Mission régionale d'autorité environnementale
Île-de-France

**Avis en date du 19 juin 2019
de la Mission régionale d'autorité environnementale d'Île-de-France
sur le projet d'aménagement urbain du quartier des Paradis
situé à Fontenay-aux-Roses (Hauts-de-Seine)**

Fig. 2 : Constructibilité projetée – source : étude d'impact (page 22)

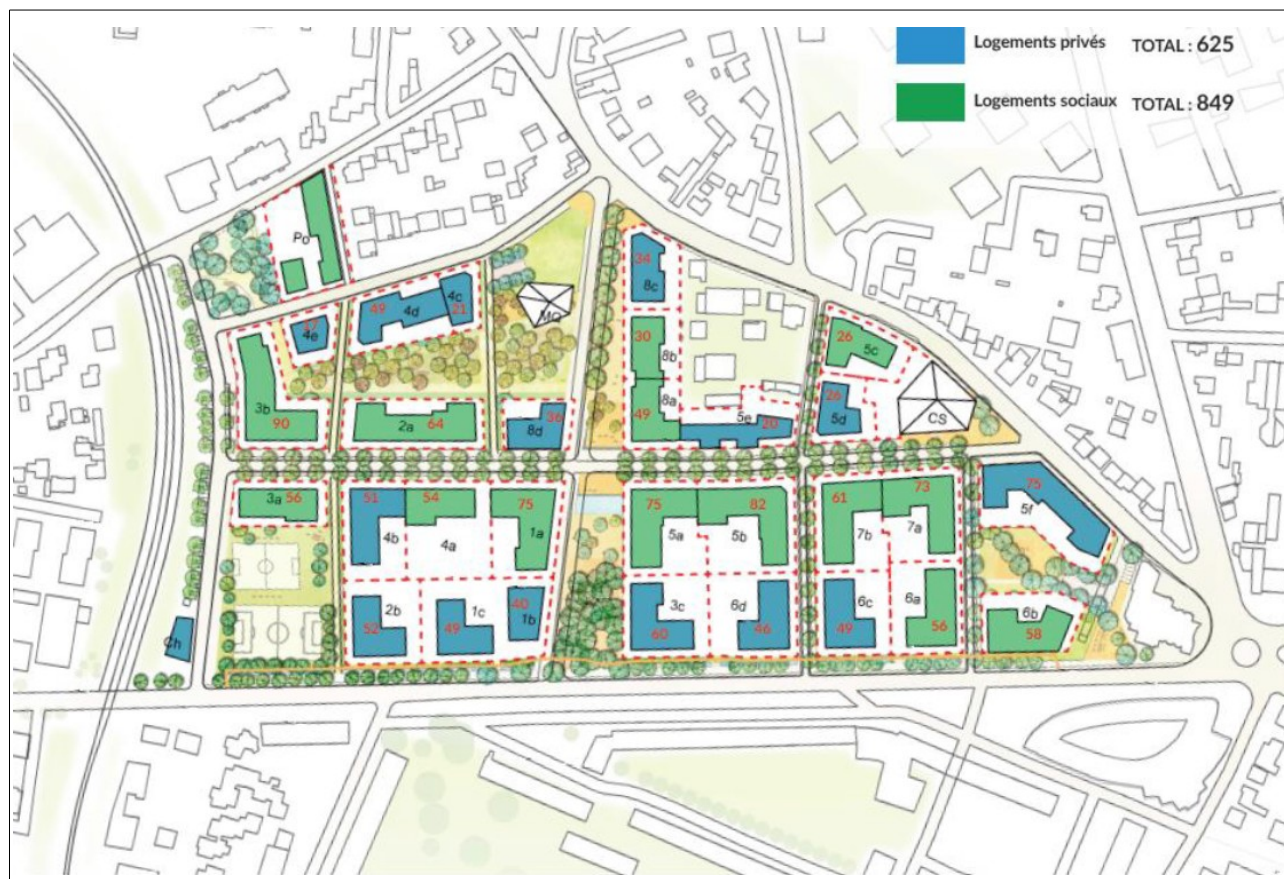
- la démolition de l'ensemble des constructions existantes des années 1960 et 1990 (en rouge et en bleu sur la fig.1) ;
- la création de 8 îlots constructibles, présentant un épannelage³ du R+1 au R+8 ;
- la reconstruction des 849 logements sociaux existants et la construction de 625 nouveaux logements privés, développant une surface de plancher totale de 93 000 m² ;
- la création de voies et d'espaces publics ;
- la conservation de certains arbres, la création d'espaces verts publics et de jardins en cœur d'îlot ;
- la reconstruction de la maison de quartier et de la crèche existante, la réalisation de terrains de sport et l'ouverture de commerces en rez-de-chaussée ;
